马家堡至泾阳高速公路
两阶段施工图设计

审查咨询报告

华设设计集团股份有限公司

二〇二三年二月

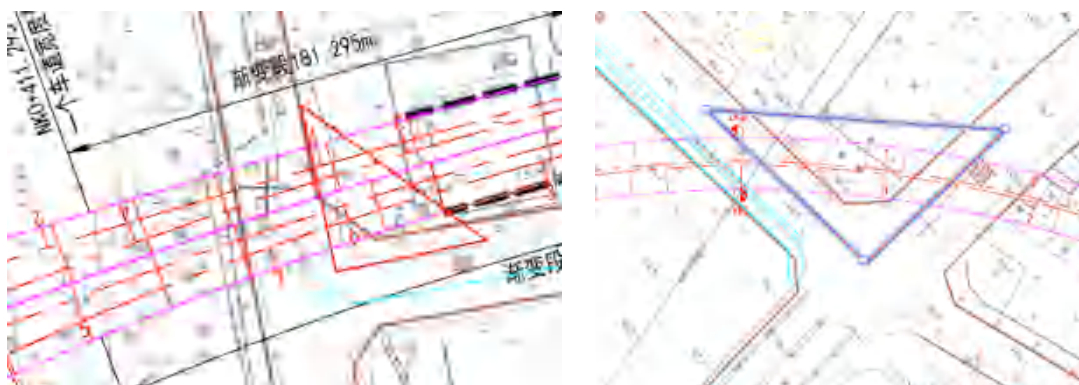
4) 补充视距加宽值的确定原则以及加宽方式，本项目视距调整方式为加宽路缘带，应修改表头。

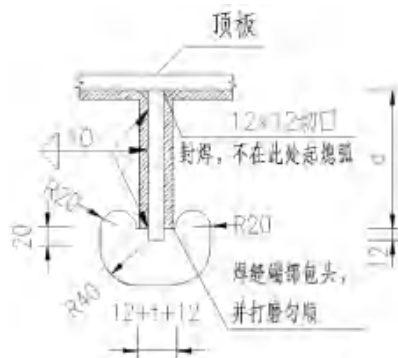
6、下部分联处有前后梁片不一致，平面支座垫石及纵向挡块应根据梁体的具体布置进行布布设

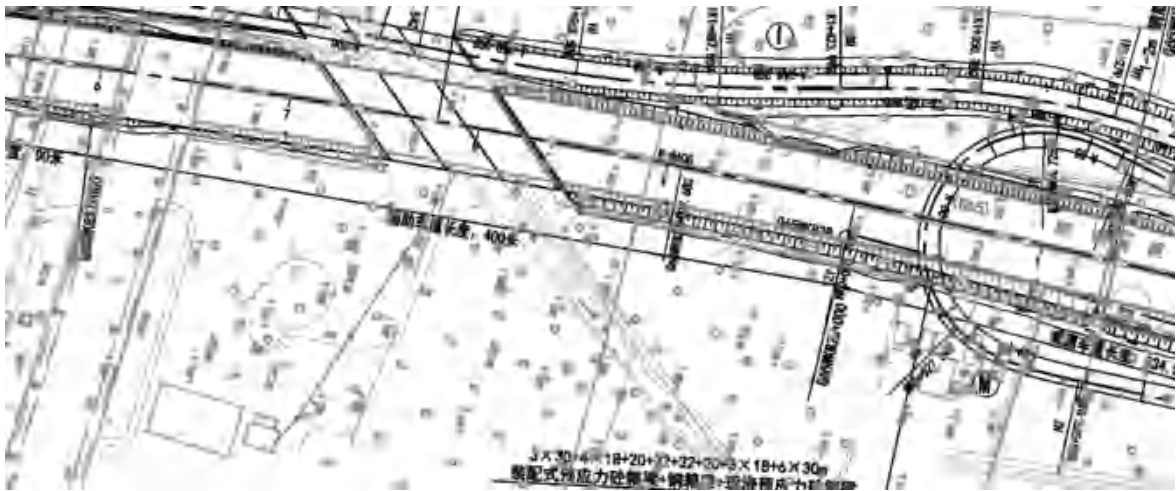
9) 连接部标高数据图，横坡小于5%时，硬路肩横坡应与行车道保持一致，横坡大于5%时，建议硬路肩横坡与行车道保持一致。以便于施工。

10) 机场超高5%，M、H匝道与机场高速相接时应设置反超高路脊线。

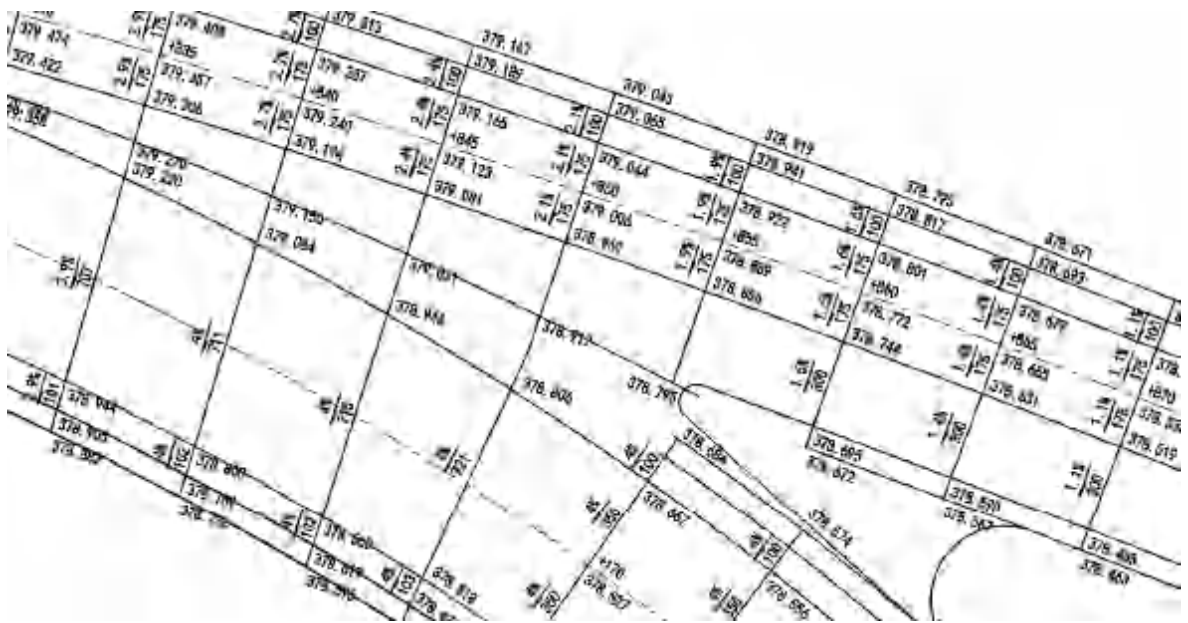
7) 纵断面上应标注各交叉处的上下标高以及最不利点净空，以便校核，补充标注分汇流位置，互通范围等信息。
